SERVICE INFO – LuK 0030

LuK Repset asennusohjeet Opel - malleissa

Mallit: Astra G/H, Combo, Corsa C, Meriva, Signum, Vectra C, Zafira B

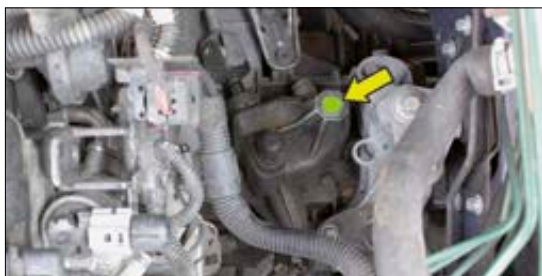
Edellä mainituissa malleissa voi esiintyä kytkimen ajoittaista nykimistä. Ongelma ilmenee yleensä pidemmän seisonnan jälkeen ja alle 10 OC ulkolämpötiloissa.

Ajoneuvojen valmistajat alkoivat tämän vuoksi toukokuusta 2007 eteenpäin käyttää modifioitua kytkintä ja erilaista vauhtipyörää. Vauhtipyörän syvyys muuttui 19 mm:stä 21,6 mm:iin.

Vauhtipyörän eroavuudet on esitetty kuvissa 1 ja 2.

Vauhtipyörän tyyppin mukaan eriteltyt kytkinsarjat:

OE-nrot:	LuK RepSet®
90536140/616169 moottoriin nro 20KC2904 saakka tai ilman värimerkintää	621 3027 09 621 3027 33
93186460/5616016 alkaen moottorista nro 20KC2905 tai värimerkinnällä	621 3045 09 621 3045 33 621 3050 09 621 3050 33
